# Verkehrsprojekt Deutsche Einheit Schiene Nr. 8

## Ausbautrecke Nürnberg - Ebersfeld

PFA 21 Altendorf - Hirschaid - Strullendorf  
 Bestand Str. 5900, km 46,000 - km 56,165

Planänderung nach § 73 Abs. 8 VwVfG

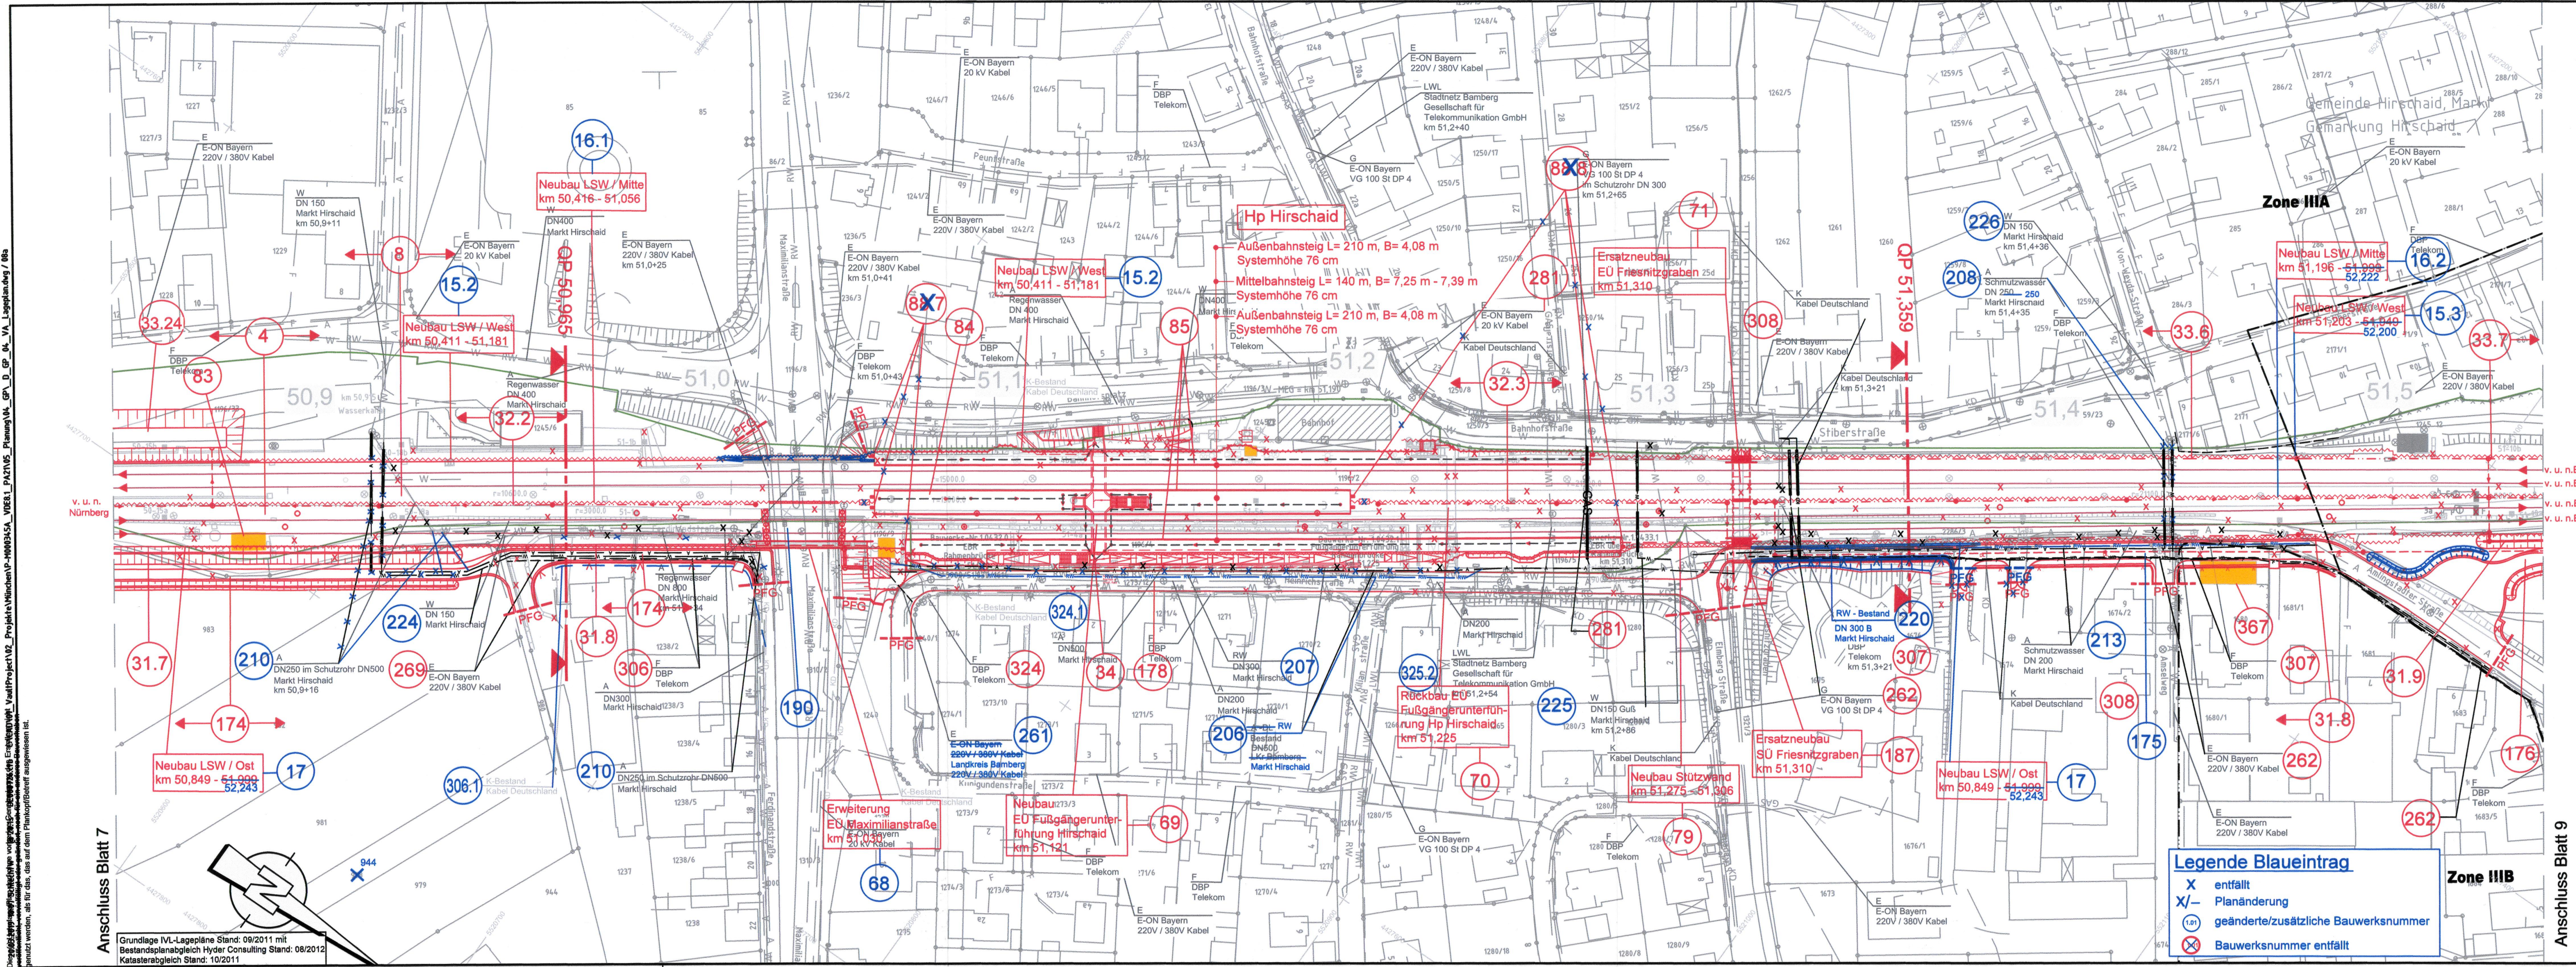
c		
b		
a	Tekst: Anp. Verlauf Geh- und Radweg km 51,315 - km 51,375 (BW 175), Ergänzung BW 220, Anp. BW 207, 208, 210, 224, 225, 281, 324, 1. Einkürzung der Zufahrt (PFG); Anp. LSW (BW 15.2, 15.3, 16.1, 16.2, 17), Rankappe Maximilianstr. (BW-Nr. 190), Entfall BW 88.7, 88.8	02.11.2018
Index	Art der Änderung	Datum
